2. 主概念の今後の研究開発の進むべき方向

当委員会は、現在の知見で実用施設として実現する可能性が最も高いと考えられる概念であり、今後研究開発を特に進めるべきものとして、ナトリウム冷却高速増殖炉（MOX 燃料）、先進湿式法再処理、簡素化ペレット法燃料製造の組み合わせを「主概念」として選択した（図 1-2-1 及び図 1-2-2 参照）。

図 1-2-3 軽水炉から高速増殖炉への移行期の原子力発電設備容量の構成

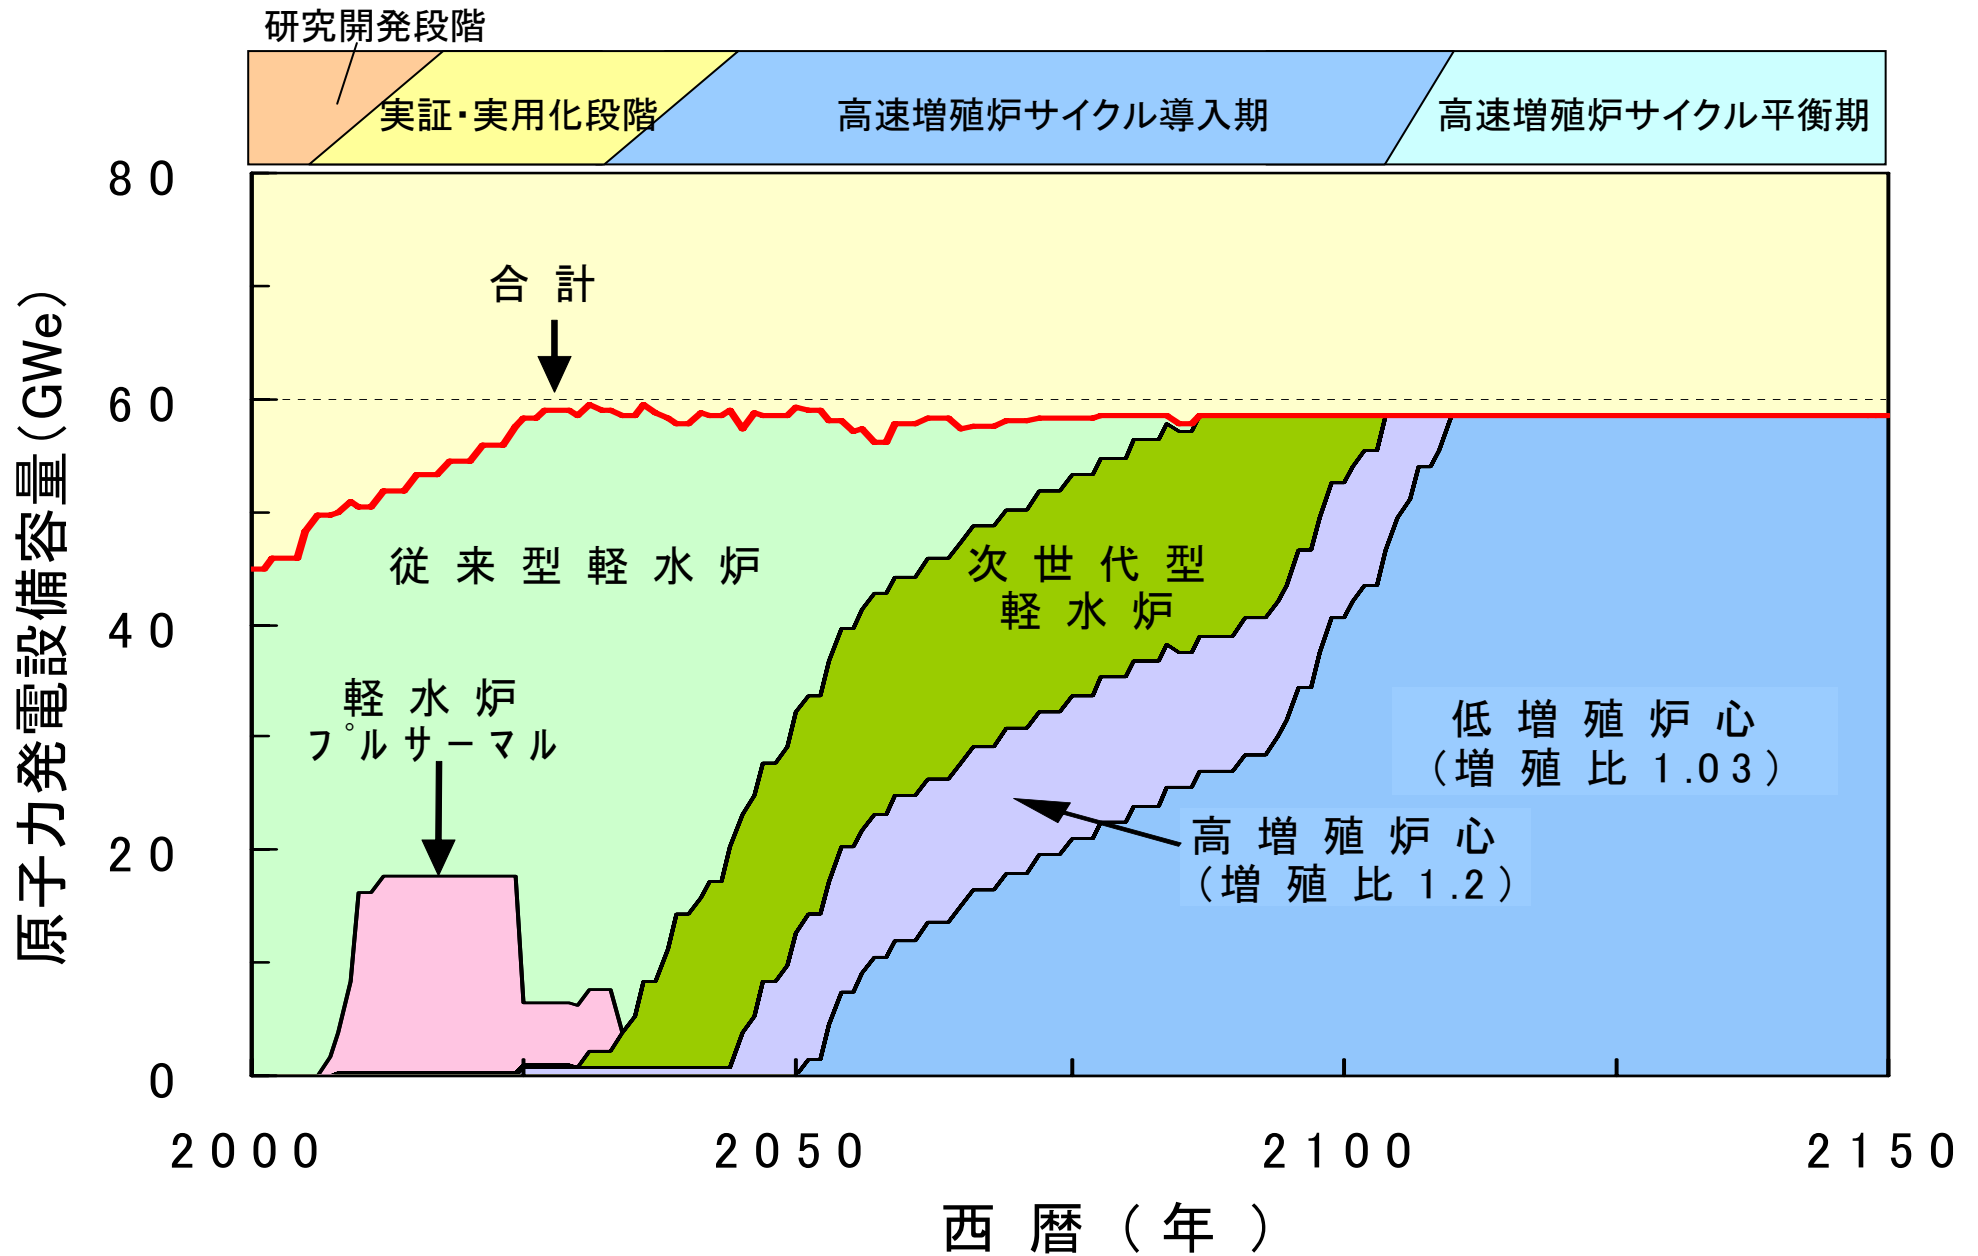
しかし、高速増殖炉サイクル平衡期に至るまでの過渡期にあたる、2050 年頃に商業ベースの高速増殖炉の導入が開始された以降の高速増殖炉サイクル導入期、さらには、現在から 2050 年頃に商業ベースでの高速増殖炉の導入が開始されるまでの研究開発段階から実証段階、それぞれの時期に建設される施設の姿についても明確にすることが不可欠であるとする（図 1-2-3 参照）。これらについては、「FS フェ

ーズⅡ報告書」においても明確にされておらず、これまでの研究開発においては十分に意識されていなかったと考える。

それぞれの時期に建設されるべき施設に対する設計要求は、当然、それぞれ異なる。従って、それぞれの時期に対応した適切な開発目標、設計要求を定めて研究開発を行う必要があると考える。また、その研究開発の成果は、個々の要素技術の進展のみならず、要素技術が適切に組み合わせられて総合的な判断が可能となる施設の概念設計という形でとりまとめられるべきである。

図1-2-5 増殖比の違いによる高速増殖炉導入特性の比較

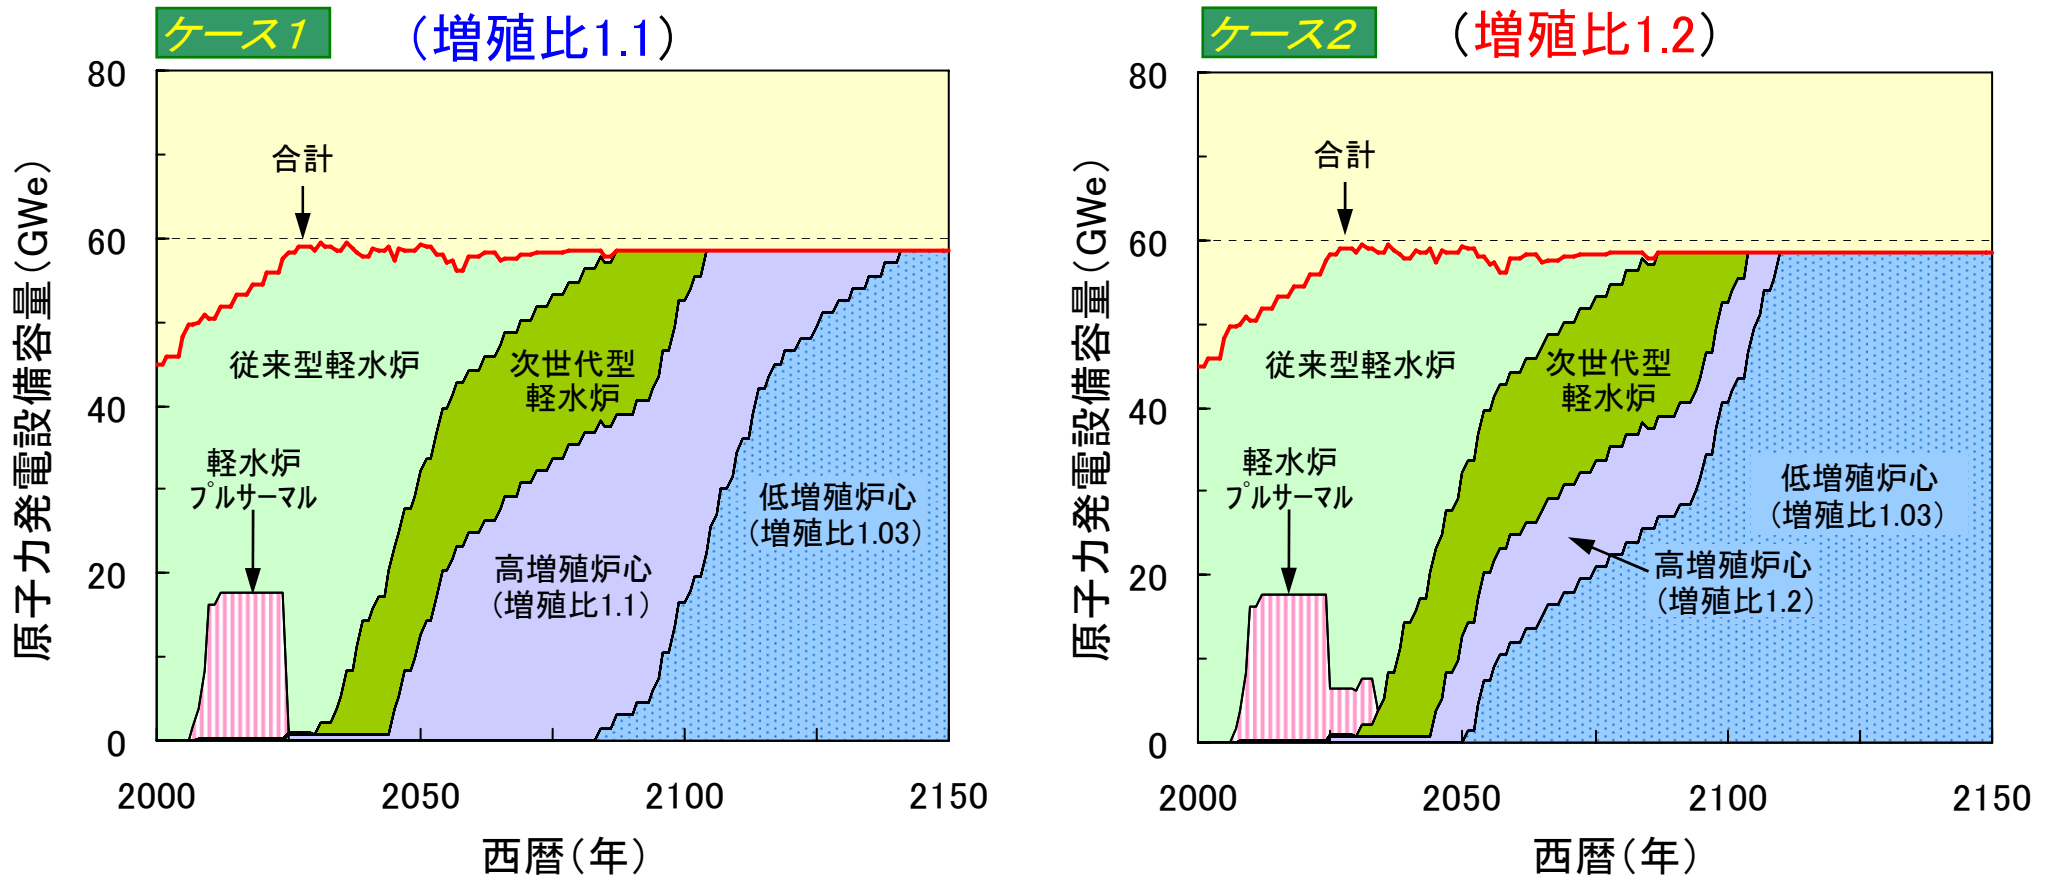
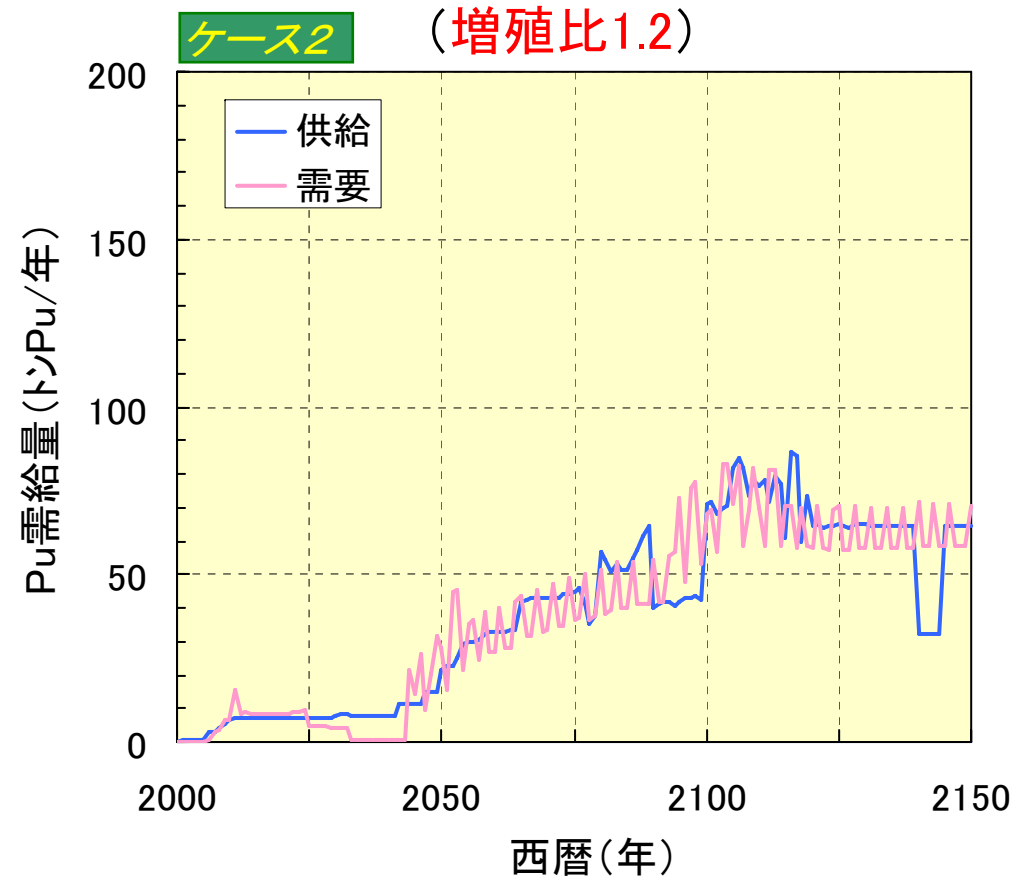
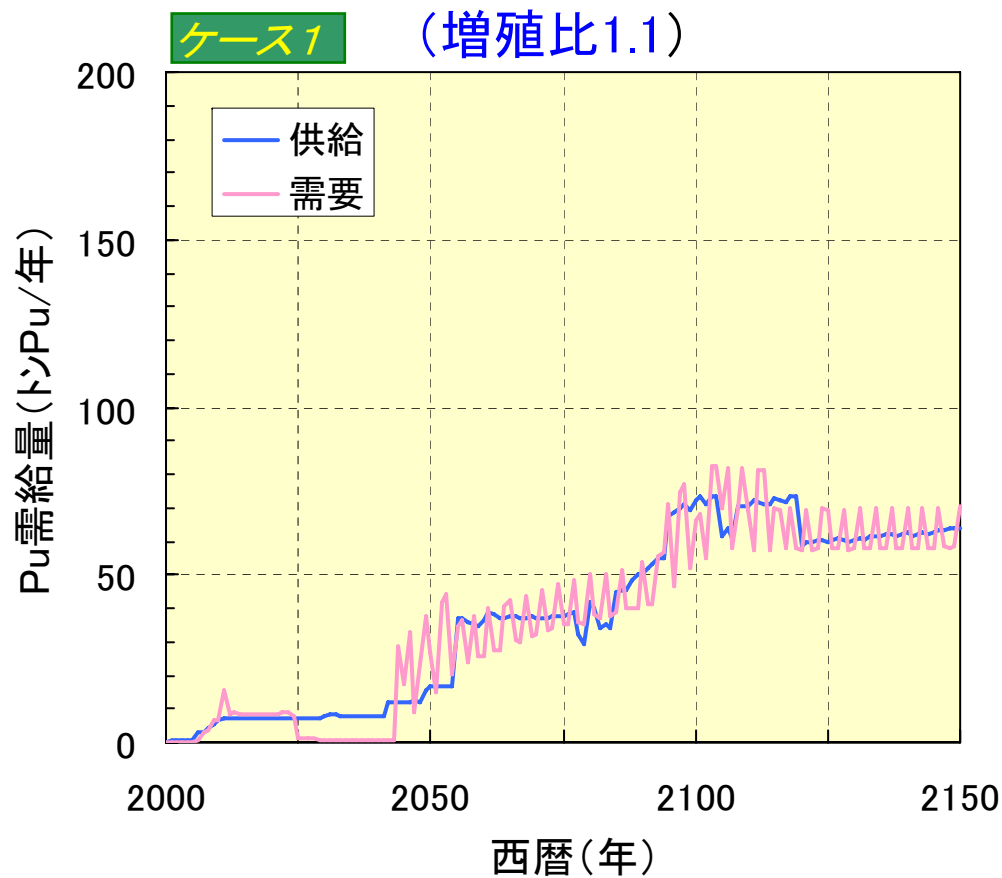
しかし、この増殖比1.10という設計要求は、プルトニウム需要量に対する供給量の裕度を十分に考慮したものとはいえない可能性があると考える。例えば、何らかの要因でプルトニウムの生産が予定量に達しない場合、燃料生産に必要なストックが不足するなど、燃料確保の点で不安定性が生じる可能性があると考える。さらに、各国それぞれのエネルギー需給状況によって高速増殖炉への設計要求が異なることが見込まれている（例：中国やインドは、高速増殖炉を短期間に数多く導入するエネルギー計画を発表している。しかし、軽水炉の運転実績が少なく軽水炉使用済燃料が少ないため、そこからのプルトニウム供給は十分に期待することができず、高速増殖炉に対し高い増殖比を要求するものと考えられる）。この様な状況に対応し我が国の高速増殖炉サイクル技術を世界標準とするためには、高い増殖比に対応できるポテンシャルを設計上確保することへの配慮が重要と考える。 —

このため、「FS フェーズⅡ報告書」では、設計要求として増殖比 1.10 とすることを提案しているが、設計要求としては増殖比 1.20 程度とし、同時に燃焼度を向上する方策を検討し、燃料増殖に関する柔軟性を確保すべきである（図 1-2-5 及び図 1-2-6 参照）。

図1-2-22 単管ヘリカルコイル型との構造比較

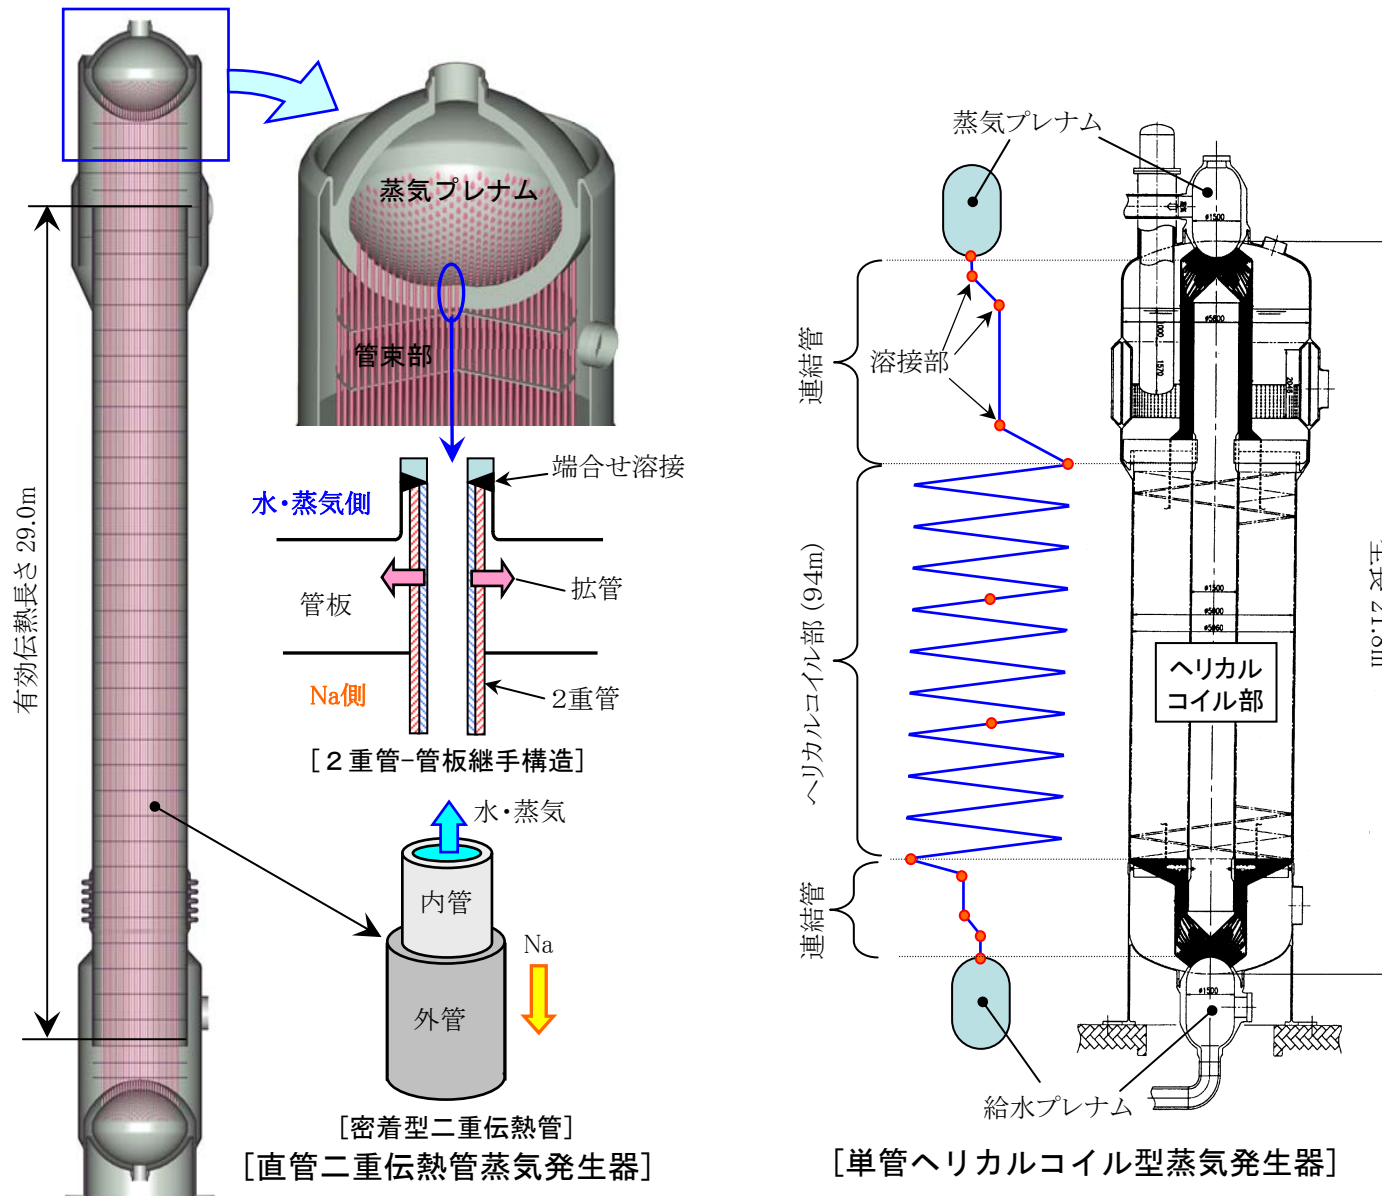
蒸気発生器の大型化に伴い、溶接箇所が増加するとともに、伝熱管破損時の水リーク検知時間は一般に長くなり、破損伝播の可能性が高くなる。このため、単管ヘリカルコイル型蒸気発生器の単純な大型化は適切ではなく、なんらかの対応が必要となるが、容易ではないと考える。従って、これを代替技術とするためには、水リーク検知手段の高度化、あるいは、小型の蒸気発生器を1ループあたり複数設置する設計（デメリットとして、経済性の低下に留意）などを考慮すべきである。

従って、二重伝熱管を採用可能であるか否かを判断するためには、安全裕度をどの程度確保することが合理的であるかなどを含めて、総合的な比較を行う必要があると考える。（図1-2-22、表1-2-6及び図1-2-23参照）。

図 1 - 2 - 2 3 直管二重伝熱管蒸気発生器のナトリウム-水反応防止の考え方と水リーク時の影響緩和

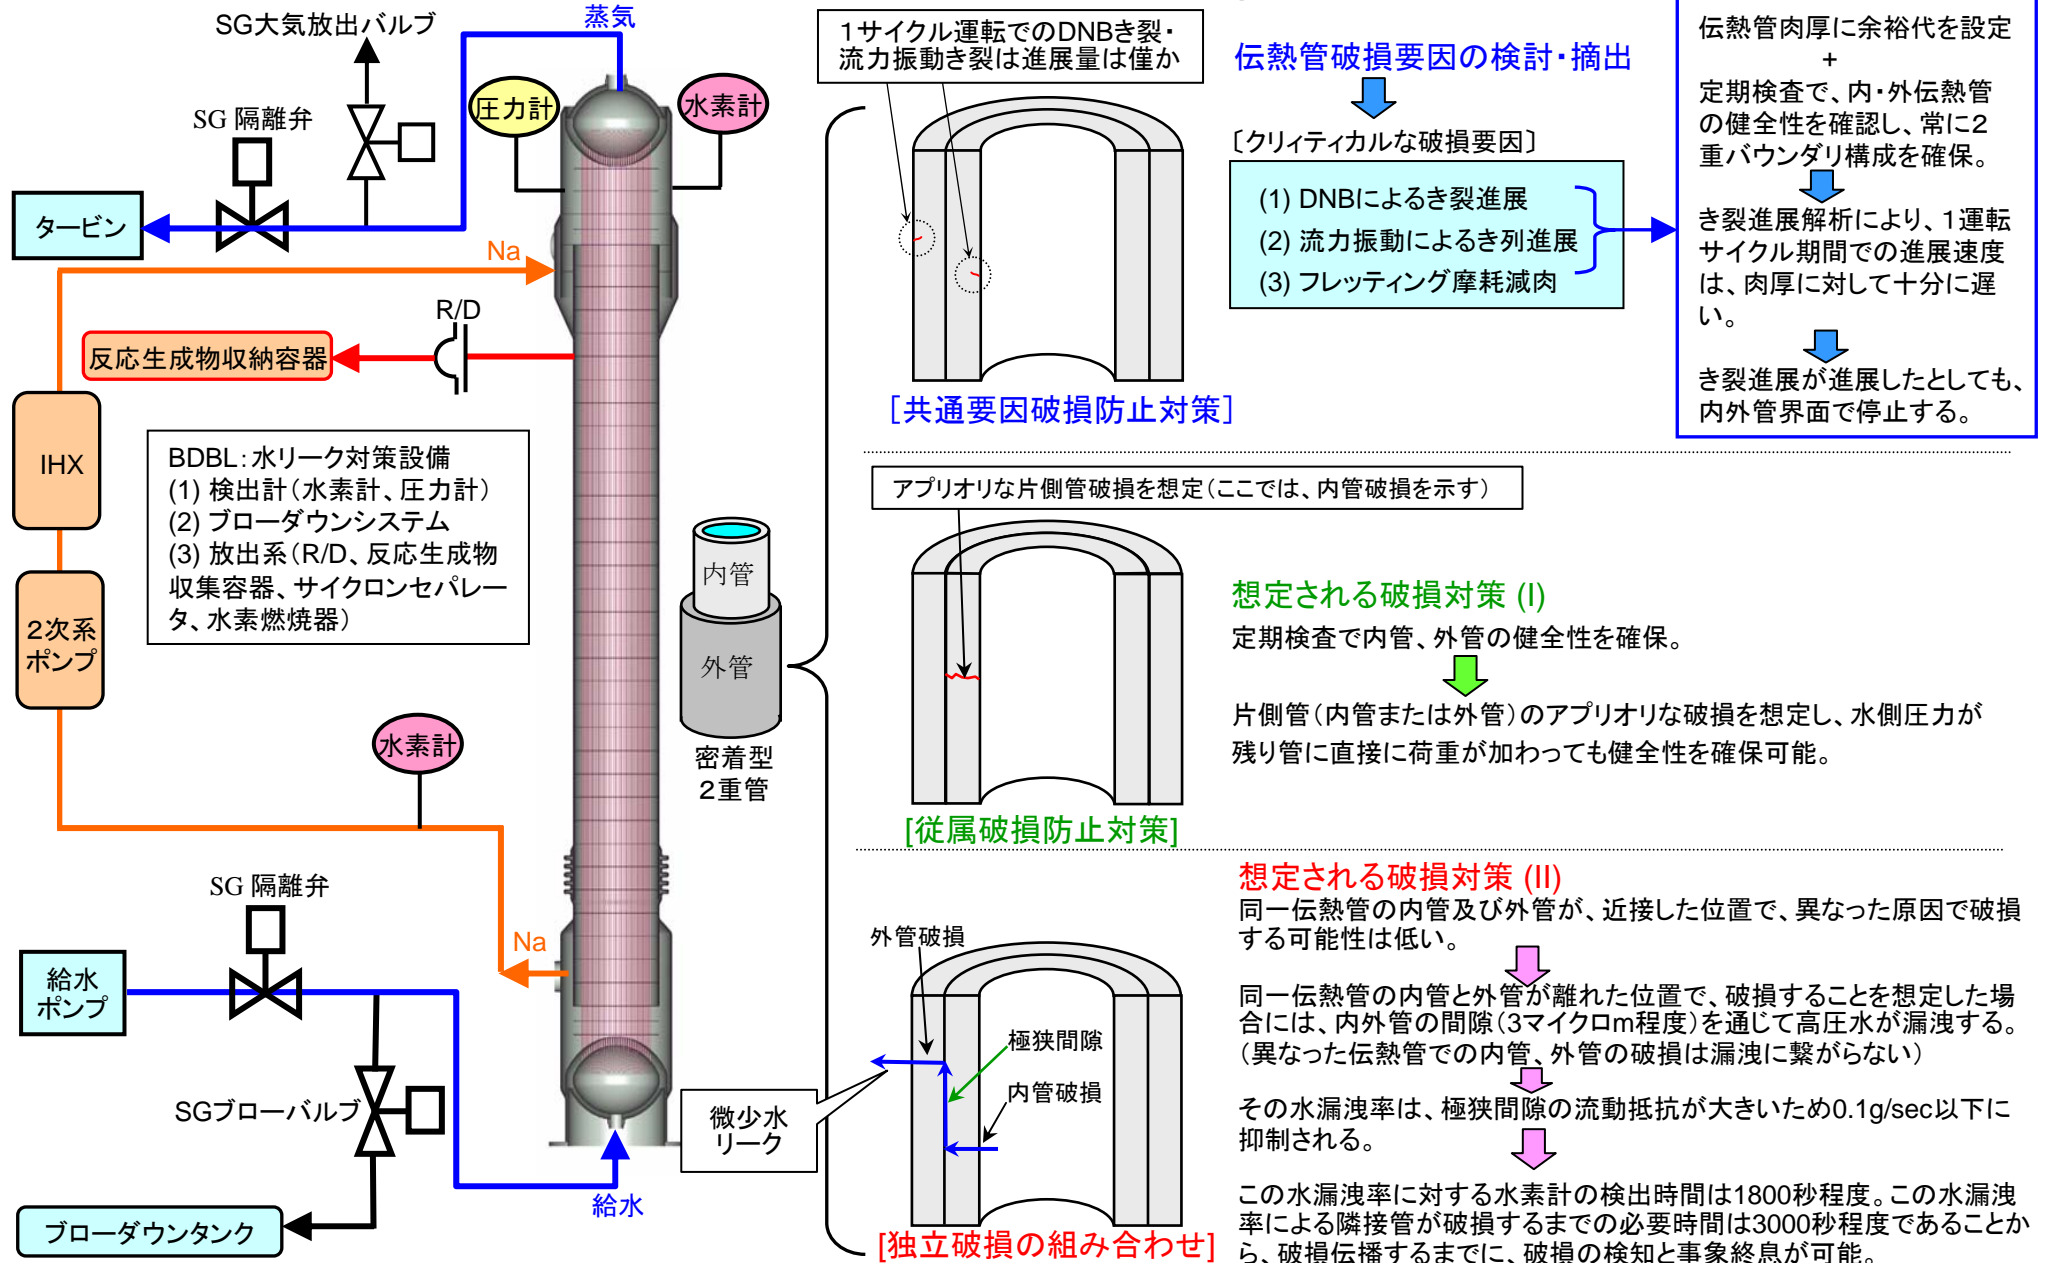
原子力機構は、二重伝熱管の健全性を担保する方策として、定期検査時に内外管全数検査を行うこととしている。これにより、二重伝熱管を採用した場合、ナトリウム中への大規模な水リークを設計基準外事象とできるとしている。しかし、二重伝熱管は検査性能の面で単管に比べ課題が多く、水リークの検出性能、二重伝熱管の密着性の誤差も考慮して設計を行うことが必要であると考えられる。
